Bebauungsplan "Bahnhofsbereich Ehrenstein, 3. Änderung, MARKTPLATZ Blaustein"
 Anlage, Plan mit Bestandshydranten

Wasserleitungsänderung

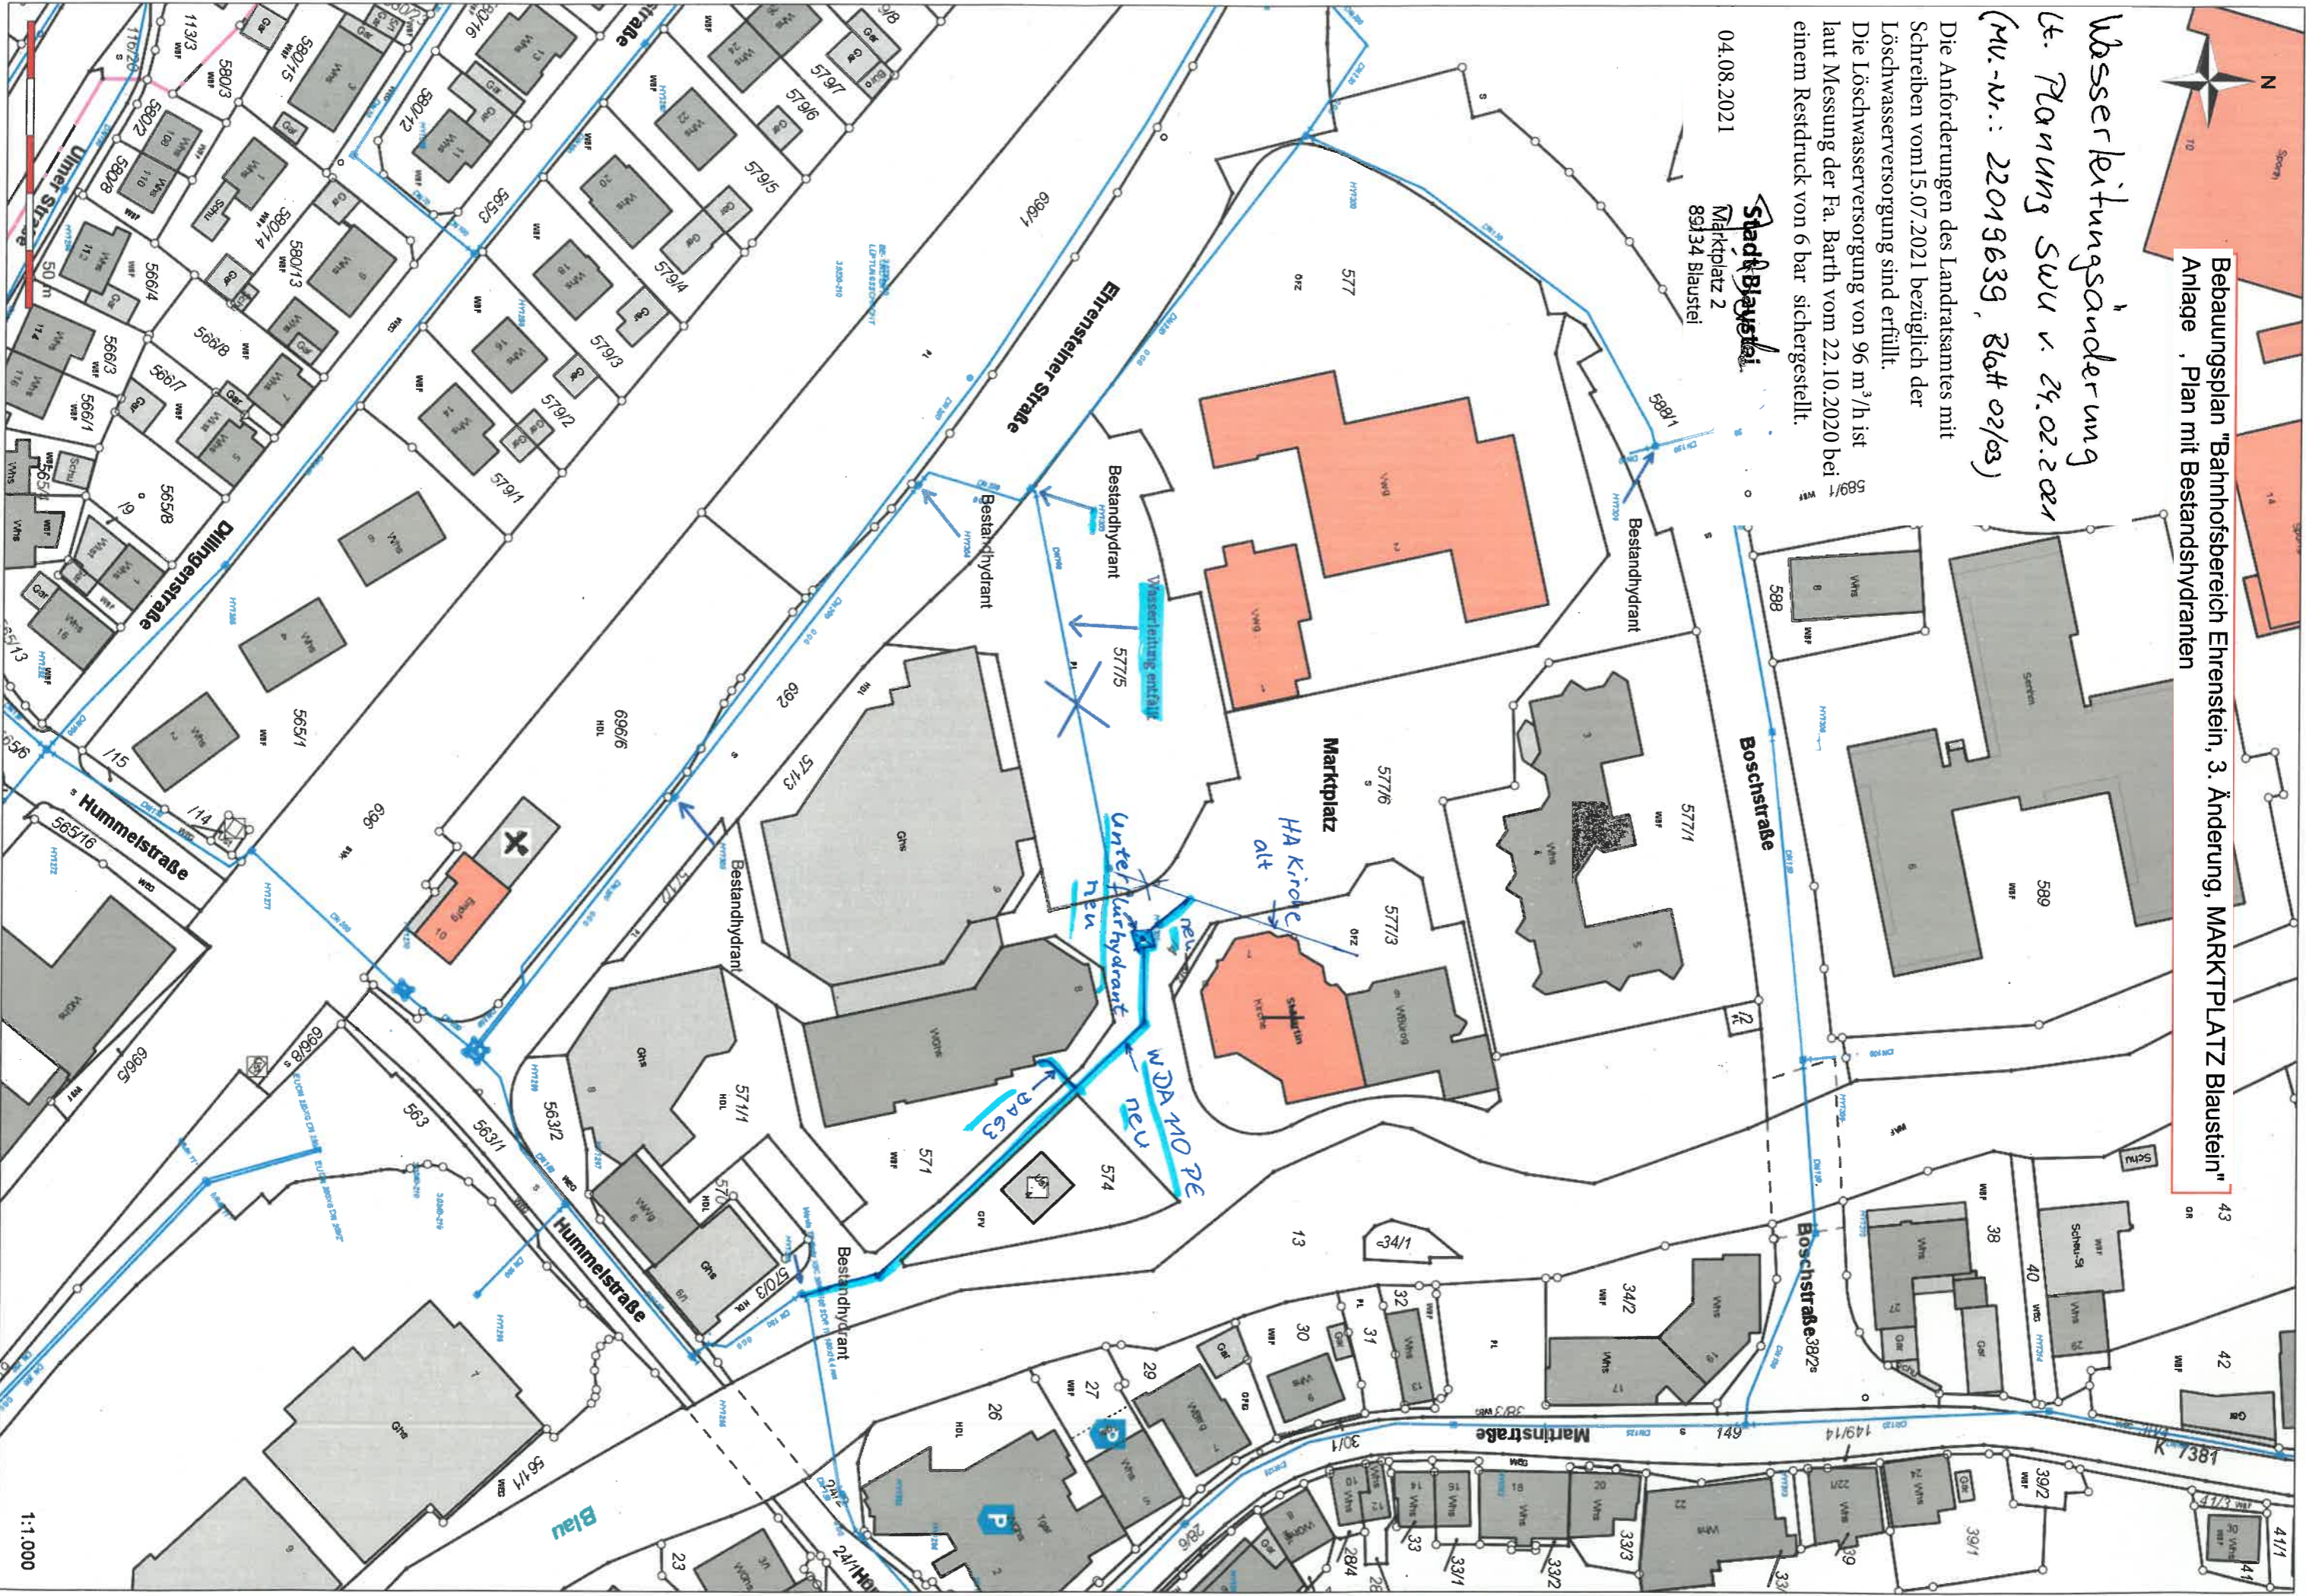
Die Anforderungen des Landratsamtes mit Schreiben vom 15.07.2021 bezüglich der Löschwasserversorgung sind erfüllt.
 Die Löschwasserversorgung von 96 m³/h ist laut Messung der Fa. Barth vom 22.10.2020 bei einem Restdruck von 6 bar sichergestellt.
